島根原子力発電所 2 号炉
放射性固体廃棄物の固化材の変更について

平成31年 3 月
中国電力株式会社

第1-1図 固化材タンク、アクセスルート及び重大事故等対応時の作業場所

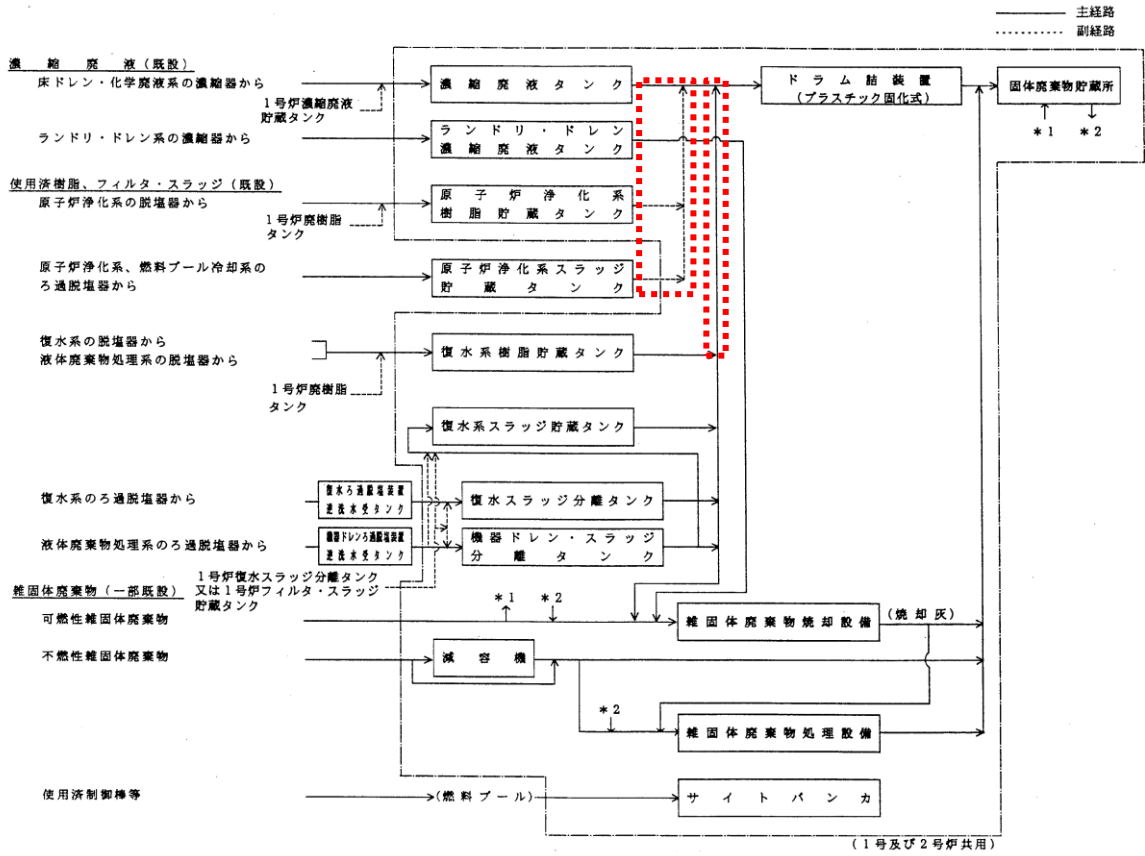
島根原子力発電所2号炉の濃縮廃液、フィルタ・スラッジ等は、ドラム詰装置にて固化材と混合しドラム缶内に固化したのち貯蔵保管している。現在使用している固化材は可燃性の「プラスチック（不飽和ポリエステル樹脂）」であるため、固化材タンクで火災が発生した場合、建物への影響並びに可搬型設備のアクセスルート及び重大事故等対応時の現場作業へ影響を与える。

固化材タンク、アクセスルート及び重大事故等対応時の作業場所を第1-1図に示す。

このため、外部火災への防護対策や重大事故等への対応の観点から可燃性の固化材の使用を中止し、固化材をセメントに変更する。

第3-1図 固体廃棄物処理系 系統概要図

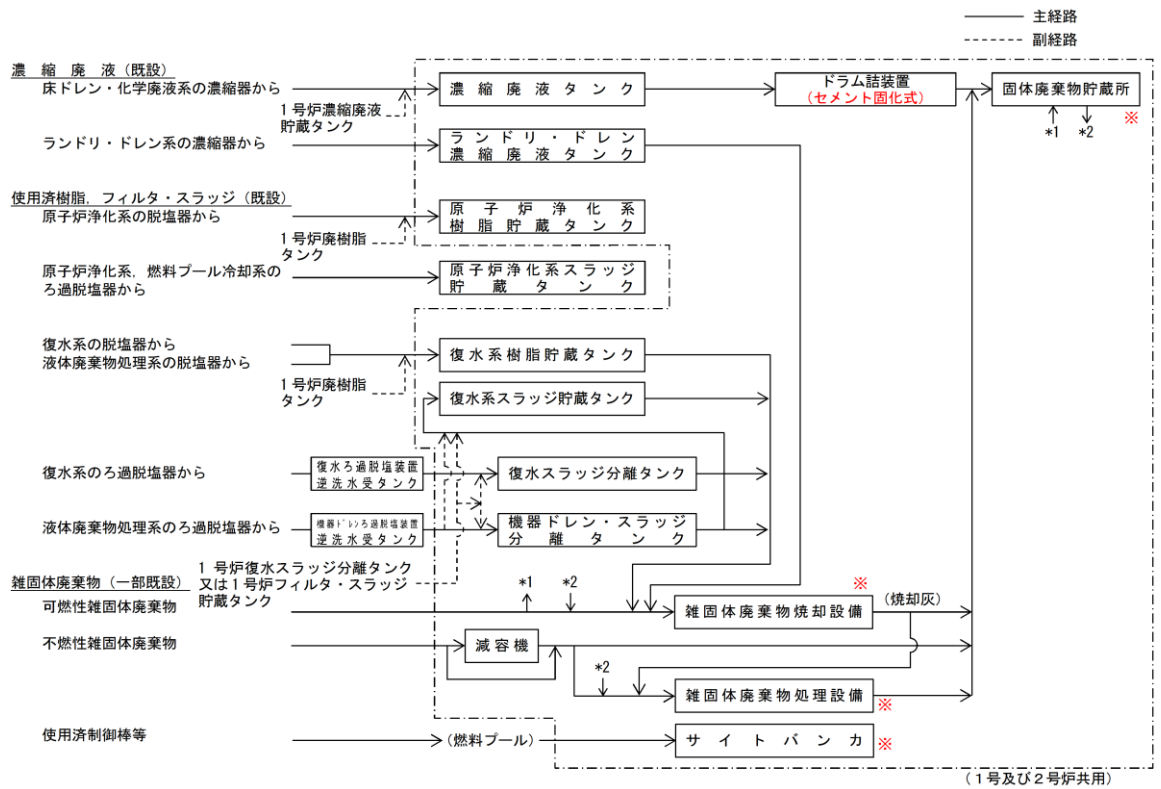
固体廃棄物処理系の主要仕様を第 3-1 表、ドラム詰装置の固化材変更前後の固体廃棄物処理系系統概要図を第 3-1 図に示す。

濃縮廃液を固化するために廃棄物処理建物に設置したドラム詰装置の固化材を「プラスチック」から「セメント」に変更することに伴い、ドラム詰装置のうちプラスチック固化に関する機器等を撤去し、セメント固化専用の機器を追設する。

ドラム詰装置の固化材変更後の濃縮廃液の処理方法は、乾燥機供給タンクから濃縮廃液計量タンクを通して供給される濃縮廃液と固化材計量ホッパからセメント供給機を通して供給される固化材（セメント）をドラム缶内で攪拌し、固化する。
